## **Informe Consolidado de Solicitud de Aclaraciones, Rectificaciones y/o Ampliaciones Complementario al Estudio de Impacto Ambiental del Proyecto "Aguas Marítimas"**

Nombre del Titular : CRAMSA INFRAESTRUCTURA SPA

El presente Informe Consolidado de Solicitud de Aclaraciones, Rectificaciones o Ampliaciones al Estudio de Impacto Ambiental del proyecto "**Aguas Marítimas**", contiene las observaciones generadas en virtud de la revisión de la Adenda del EIA.

Figura N° 1: CRA 170 RL

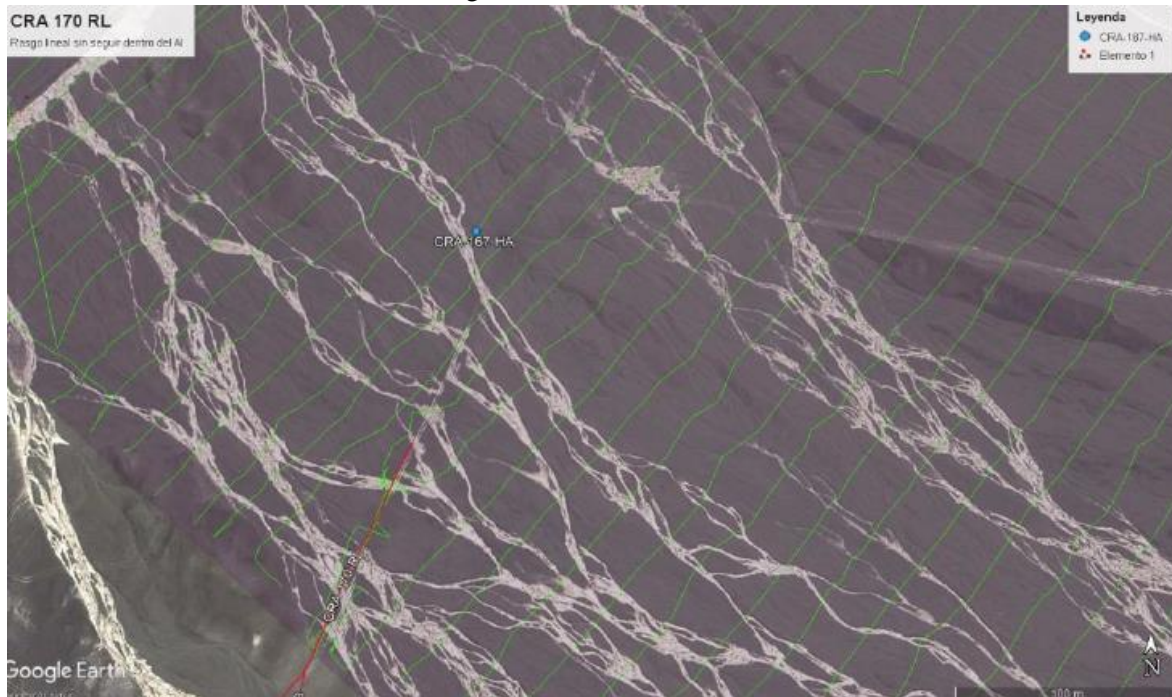
Respecto de la respuesta 3.28 de la Adenda del EIA, se indica al Titular que se observa mediante Google Earth que los siguientes rasgos lineales no cuentan con una cobertura total dentro del AI:
